**INFORME DE VISITA DE CONTROL**  
**N° 024-2020 -OCI/5349-SVC**

**OBRA “RECUPERACIÓN DE CARRETERA**  
**DEPARTAMENTAL EN RUTA PI-110 EMP.PE-3N (DIV.**  
**ESPÍNDOLA) – EL MOLINO – SAMANGUILLA -**  
**ESPÍNDOLA (FRONTERA CON ECUADOR), DEL**  
**DISTRITO DE AYABACA - PROVINCIA DE AYABACA –**  
**PIURA CON CÓDIGO ÚNICO DE INVERSIONES (IRI)**  
**N° 2450668”**

**INFORME DE VISITA DE CONTROL**  
**N° 024-2020-OCI/5349-SVC**

**Imagen n.º 3**  
**Progresivas 10+100 a 10+800**

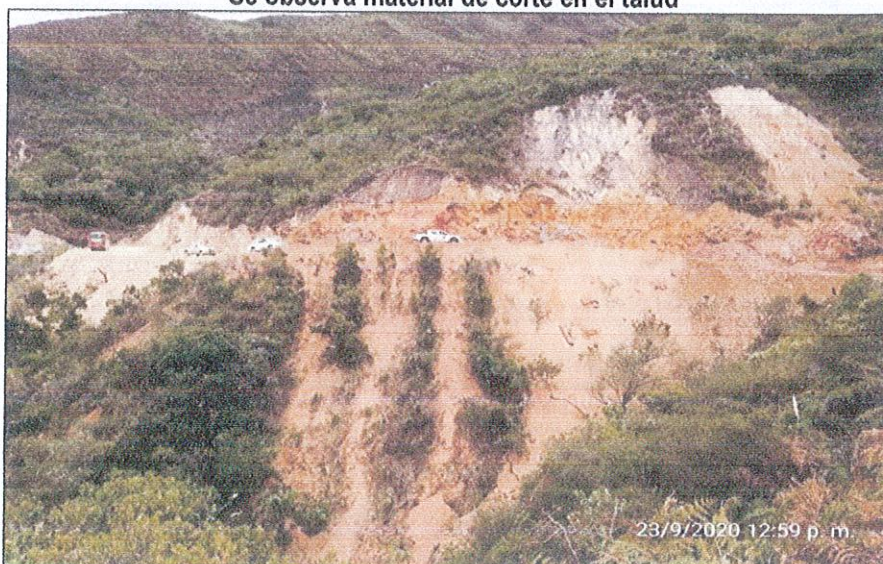
En la visita realizada a la Obra los días 22 y 23 de setiembre conforme consta en el acta de visita n.º 01-2020, se observó que el material producto de la excavación de taludes en las progresivas 10+100 a 10+800, se han eliminado al borde de la vía, conforme se observa en las siguientes imágenes:

**Se ha eliminado material de corte al bore de la carretera**

Imagen n.° 6

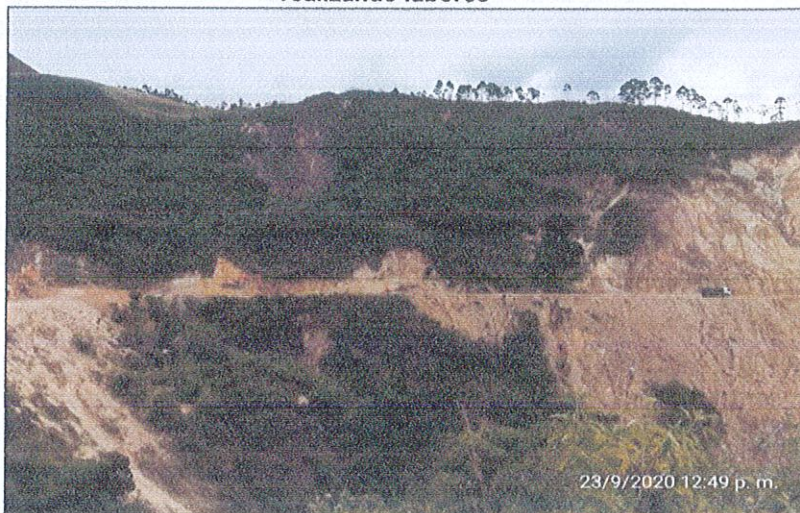
*"A lo largo de la vía hay varios frentes de trabajo realizando, se observa que algunos frentes no tienen señales preventivas que indiquen que están realizando trabajos"*

**Trabajos en alcantarilla TMC Ø 36"**  
**No se observa señales preventivas que indiquen que están realizando labores**
